CONSELHO DE PLANEJAMENTO TERRITORIAL E URBANO
DO DISTRITO FEDERAL

Processo nº: 141.001.167/1996
Interessado: Procuradoria Geral da República – PGR.
Assunto: Aprovação de projeto de edificações para controle de acesso e reforma de edifício existente.
Localização: Lote 3 da Quadra 4 do Setor de Administração Federal Sul – SAF/Sul, da Região Administrativa de Brasília – RA I
Relator: Conselheiro Luiz Otávio Alves Rodrigues, representante da Secretaria de Estado de Gestão do Território e Habitação do Distrito Federal – Segeth
Data: 10 de outubro de 2016

Figura 4 – croqui de implantação do ponto de ônibus e faixa de desaceleração (Av. L-4 Sul)

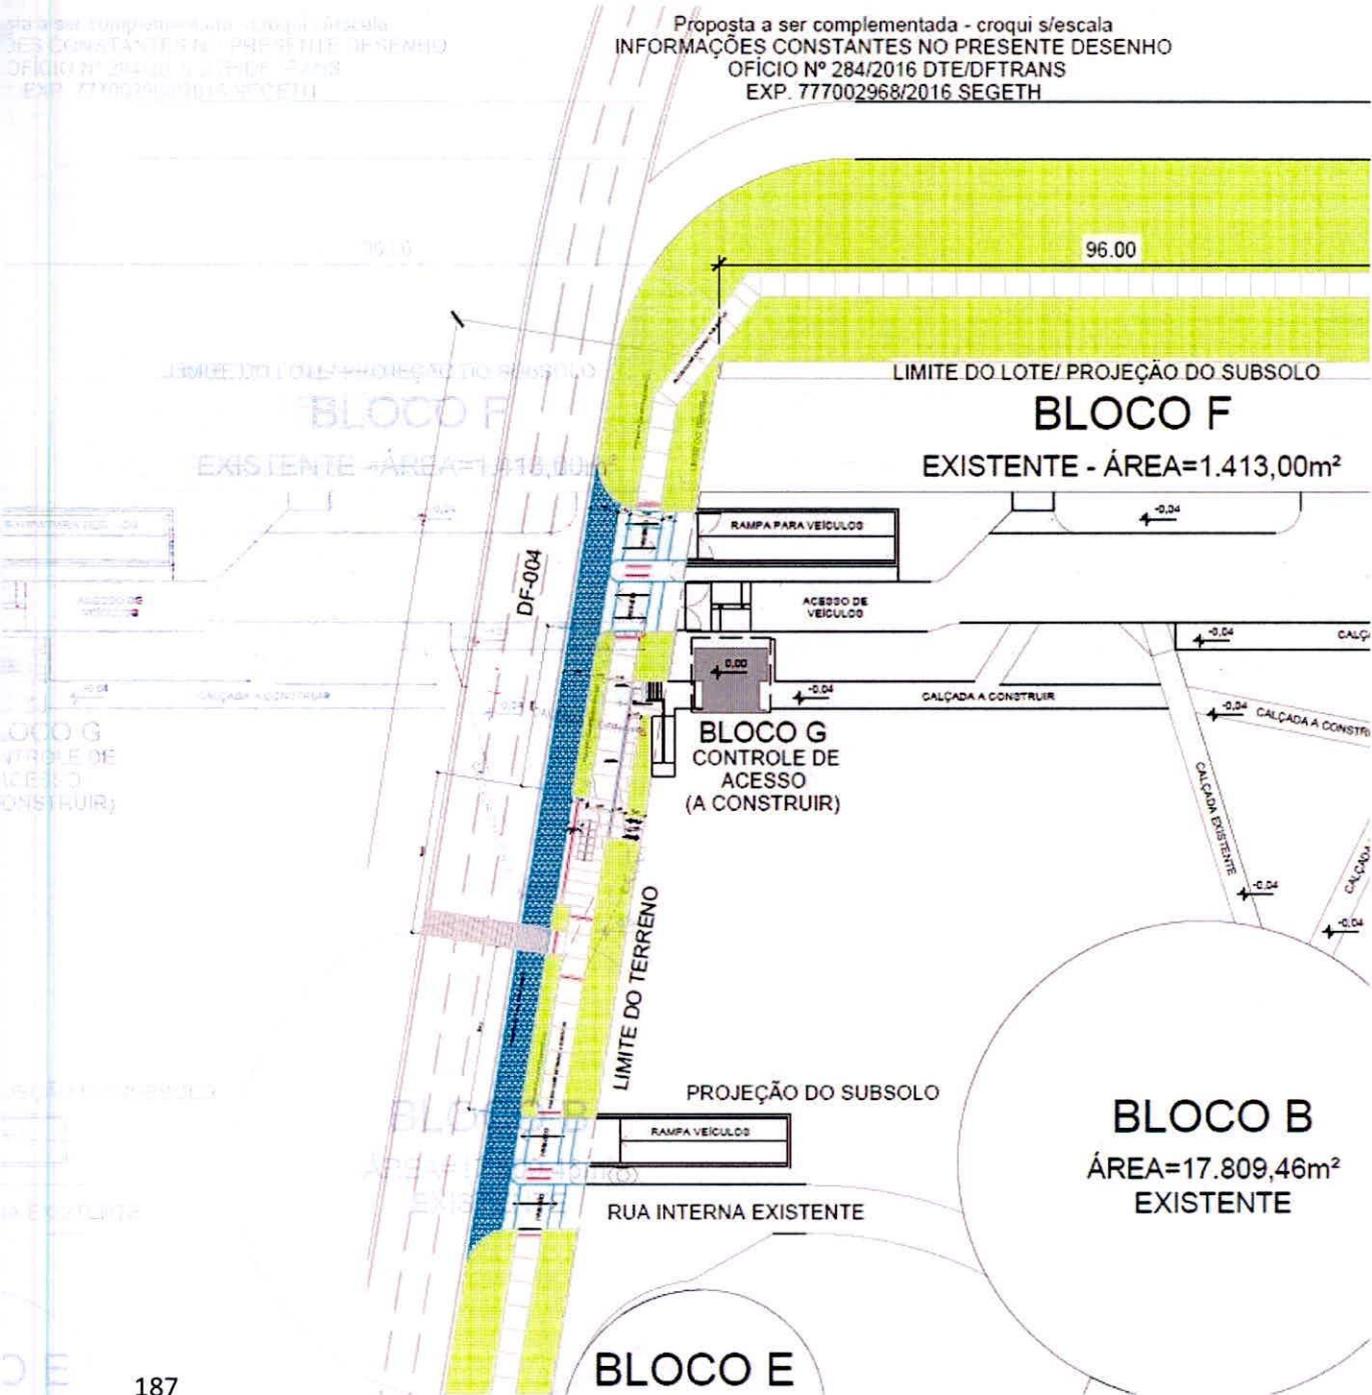
106 **3.4.** O grupo recomendou *“o reestudo do acesso pela via L4 Sul observando, para a*
107 *implantação da rampa, um afastamento que possibilite acomodar a faixa adicional de*
108 *rolamento destinada à baia de ônibus, que estará localizada entre a segunda e a*
109 *terceira via de acesso de veículos, assim como o abrigo de ônibus, o passeio e*
110 *respectiva faixa de serviço.”*

180 **b)** Alteração do projeto no que tange à compatibilização com o ponto de ônibus
181 a ser implantado, incorporando a proposta apresentada às fls. 1.265 e na
182 Figura 4, nos termos da recomendação do Parecer n° 4/2016 do GTE (item
183 2.4 e conclusão).

PROPOSTA A SER COMPLEMENTADA - CROQUI S/ESCALA
INFORMAÇÕES CONSTANTES NO PRESENTE DESENHO
OFÍCIO Nº 284/2016 DTE/DFTRANS
EXP. 777002968/2016 SEGETH
